Invencción: “MANGUERA PLÁSTICA CON ACOPLÉ MIXTO ROSCADO”

Expediente: 16-110179

TITULAR: COMPAÑÍA COLOMBIANA DE CERAMICA S.A.S

Asunto: RESPUESTA ACCIÓN OFICIAL DE FONDO

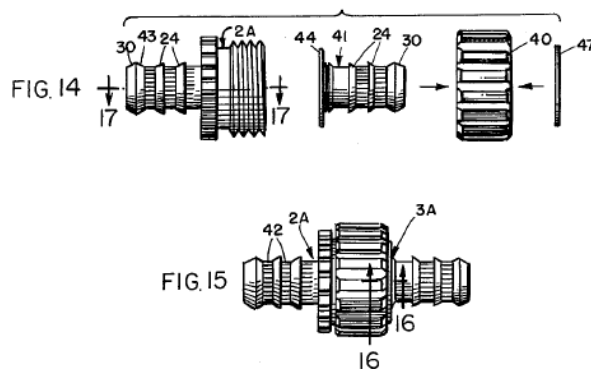
Asimismo, afirma que el documento D4 divulga las características de las reivindicaciones dependientes así:

- Reivindicación 3: La conexión de la manguera de la invención comprende un conector o acoplamiento (1), que puede ser un conector macho (2) o un conector hembra (3), aplicado a una manguera (4). Como un ejemplo de uso, un conector hembra (3) se puede fijar en un extremo de la manguera para su fijación a un suministro de agua (Col. 3, líneas 26 a 30).
- Reivindicación 4: Un elemento de arandela flexible de (23), está adaptado para ser insertada dentro de la tuerca (13) hacia dentro contra la brida (19) en la cola de la hembra (16) (Col. 4, líneas 14 a 17).

Ahora bien, basándonos en la precisión antes señalada, la presente solicitud es novedosa respecto a la divulgación efectuada en el documento D4, toda vez que dicho documento no hace alusión a empaque (4), tipo O-ring, X-ring, U-ring, z-ring. Esto porque la lectura cuidadosa de la invención divulgada en D4 deja en evidencia que, aunque el acople que allí se reporta tiene 4 secciones, la segunda sección es una sección que está prevista para retener la tuerca giratoria (40) que permite la unión entre los conectores

Figura 8 de D4

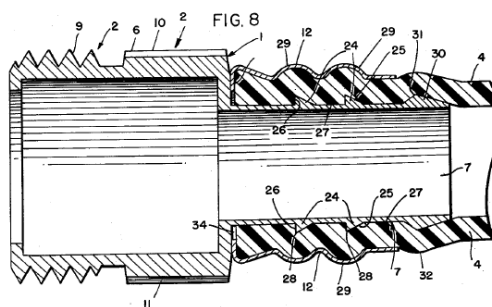
Adicionalmente, el solicitante llama especialmente la atención de examinador sobre las figuras 9 y 10 y el contenido de la columna 5, líneas 17 a 28, donde es claro que el casquillo 12 es prensado o presionado contra el extremo de la manguera de plástico 4 y sobre las colas o vástagos excluyendo el aire de la misma. El proceso de grafado crea ondulaciones circunferenciales arqueadas 29 que rodean la manguera y la cola o vástago. Las ondulaciones 29 están dispuestas de tal manera que su diámetro máximo está situado alrededor de cada una de las crestas 24 de un miembro de cola y los diámetros mínimos de las ondulaciones están situados alrededor y espaciados opuestamente a la superficie cilíndrica 27.

Lo anterior es totalmente distinto a la forma en que se efectúa el grafado del casquillo (4) de la presente invención, donde la fuerza aplicada sobre el casquillo es paralela al eje longitudinal del acople y de la manguera. Lo que hace que la superficie externa del casquillo ya posicionado sea absolutamente lisa y no presente deformaciones radiales, como las mostrada en el casquillo de la manguera de D4, que no dejan de ser puntos de quiebre, pues la pieza del casquillo ha tenido que ser doblada en múltiples sitios para generar las ondulaciones 29, y estas debilitan el material de este elemento.

Figura 1 de D5

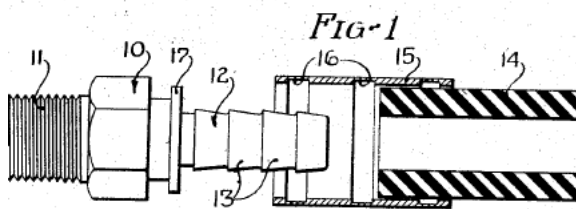
Finalmente, se dirige la atención del examinador al hecho que el acople reportado en D5 comprende cinco (5) secciones, no cuatro (4), como las que se reclaman en la reivindicación 1, pues el acople de D5 presenta una sección (10) que de ninguna manera hace parte de la presente invención.

Figura 5 de la presente solicitud

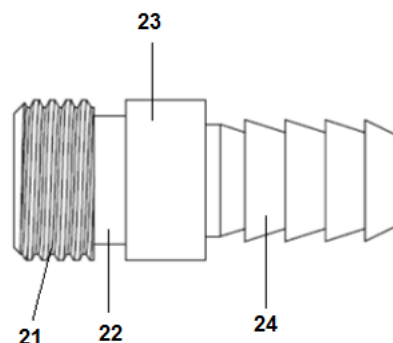
- Las reivindicaciones 1 y 9 presentes en el radicado N°16101179 del 10 de enero de 2017, no son claras porque se menciona que “(...) cuatro secciones (21, 22, 23, 24)” identificando las cuatro secciones con los números de referencia que coinciden con los mostrados en los dibujos y en la descripción puesto que deberían ser (31, 32, 33 y 34). Se sugiere hacer la corrección necesaria.

El examinador tiene razón en este error, razón por la cual el solicitante presenta nueva figura donde los números de referencia (31, 32, 33 y 34) han sido cambiados por los correctos, los cuales corresponden a las secciones (21, 22, 23, 24).
